Datum	17 december 2024
Nummer	IenW/BSK-2024/359188
Betreft	Besluit verlaging geluidproductieplafonds op referentiepunten (correctie op eerder besluit)
Project	A59, Bernheze
Bijlage(n)	3

BESLUIT VERLAGING GELUIDPRODUCTIEPLAFONDS

Akoestisch onderzoek op referentiepunten
A59 Bernheze

bijlage 3

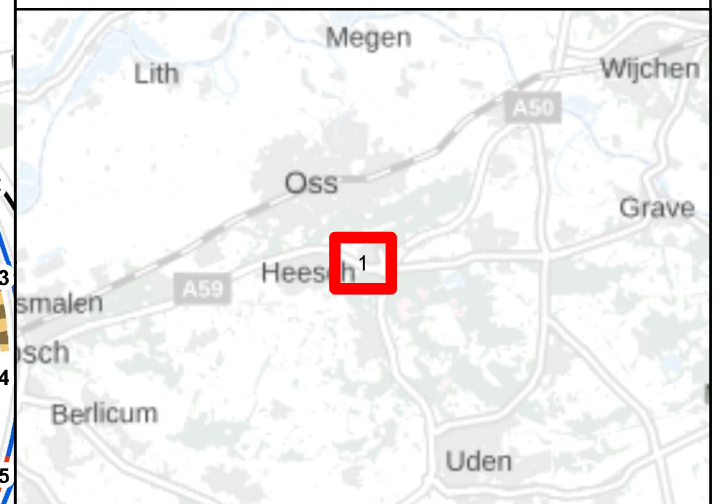
Naar is gebleken bevatte dit besluit echter een onjuistheid. Omdat is uitgegaan van een onjuiste locatie van het te plaatsen geluidscherm, zijn de geluidproductieplafonds niet juist berekend. Ten opzichte van het besluit van 5 november 2024 wordt het geluidscherm 1,4 meter verder van de weg en circa 3 meter in westelijke richting geplaatst. Deze fout wordt met onderhavig besluit hersteld.

Op de volgende kaart is de ligging van de referentiepunten en de in het register op te nemen maatregel weergegeven.

Weg	Zijde	Maatregel	Hoogte [m]	Van km	Tot km	Lengte [m]
A59	Hoofdrijbaan rechts	Geluidscherm, absorberend	2	154,93	155,19	200
